Informe Consolidado de Solicitud de Aclaraciones, Rectificaciones y/o Ampliaciones Complementario a la Declaración de Impacto Ambiental del Proyecto "Planta de Almacenamiento de GLP para uso Residencial, Comercial e Industrial Coyhaique"

Nombre del Titular : GASCO GLP S.A.
Nombre del Representante Legal : Macarena Vargas Losada
Dirección : Santo Domingo N° 1061

El presente Informe Consolidado de Solicitud de Aclaraciones, Rectificaciones o Ampliaciones a la Declaración de Impacto Ambiental del proyecto "Planta de Almacenamiento de GLP para uso Residencial, Comercial e Industrial Coyhaique", contiene las observaciones generadas en virtud de la revisión de la Adenda.

Figura 6. Ubicación cierres Proyecto. Anexo C1-8 de la DIA

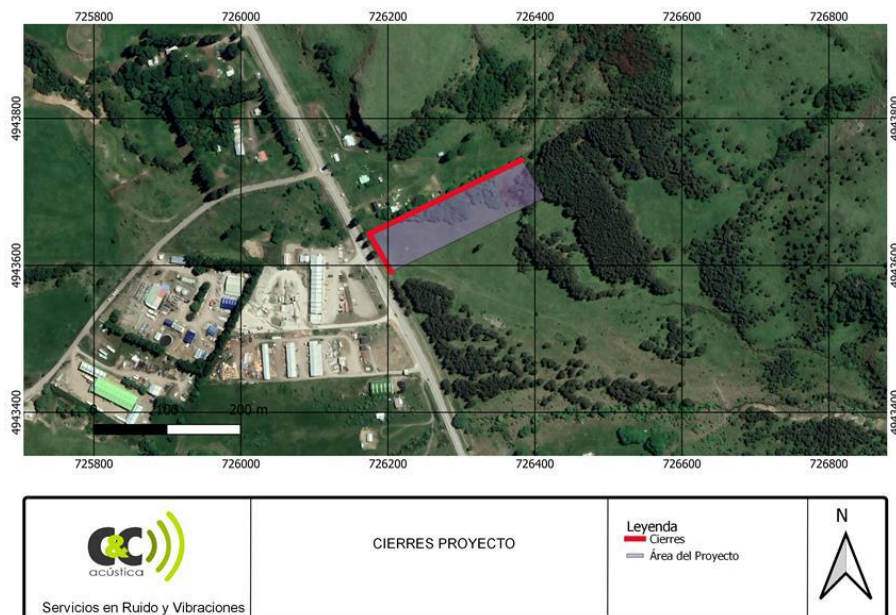
1. Respecto del cierre perimetral del proyecto, con pandereta o muro tipo "Bulldog" perimetral de 2,4 metros, y considerando que la figura 6. Ubicación cierres del Proyecto, del Anexo C1-8 de la DIA, muestra un cierre completo en el sector norte y oeste del predio; no se condice con la FIGURA AD-29: Escenario de modelación- Fase de Construcción, de la Adenda, donde se visualiza unas "barriers" que abarcaría un poco más de la mitad del deslinde norte, todo el tramo oeste, y un segmento del tramo sur; información que tampoco es concordante con lo señalado en el numeral 5.1.1 CIERRE PERIMETRAL, LIMPIEZA Y DESPEJE DEL TERRENO, de la DIA, donde se indica "*Se iniciaran las actividades con el cierre divisorio predial. En las laderas norte, sur y este del predio se instalará un muro tipo "Bulldog", de una altura de 2,4 metros, el cual se mantendrá para la etapa de operación del proyecto. En la ladera oeste del predio (frente), se hará instalación de un cierre provisorio con material de una densidad igual o superior a 10 kg/m³ y altura de 2,4 metros, el cual se mantendrá solo por la etapa de construcción. Previo al inicio de la etapa de operación del proyecto, el cierre provisorio será reemplazado por uno de malla "Acmafor".*" (Destacado del SEA Aysén)

Considerando lo anterior, se solicita al titular aclarar la información en cuanto a:

- Señalar y definir los sectores que considera la instalación de pandereta o muro tipo “Bulldog”, cierres provisorios, y cierre con malla “Acmafor”, indicando sus dimensiones en cuanto a altura y longitud por tramo y tipo de cierre.

- Presentar un plano a escala adecuada y en formato KMZ, donde se puedan visualizar y distinguir los distintos tipos de cierres perimetrales que considera para su proyecto.
- Precisar si considera la instalación de cierres provisorios, indicando los sectores en que serán instalados, y cuánto tiempo serán utilizados, hasta la instalación de los cierres definitivos.
- Indicar si hay variación respecto del Cronograma del Proyecto, para la fase de construcción, indicada en la TABLA C1-8, de la DIA.
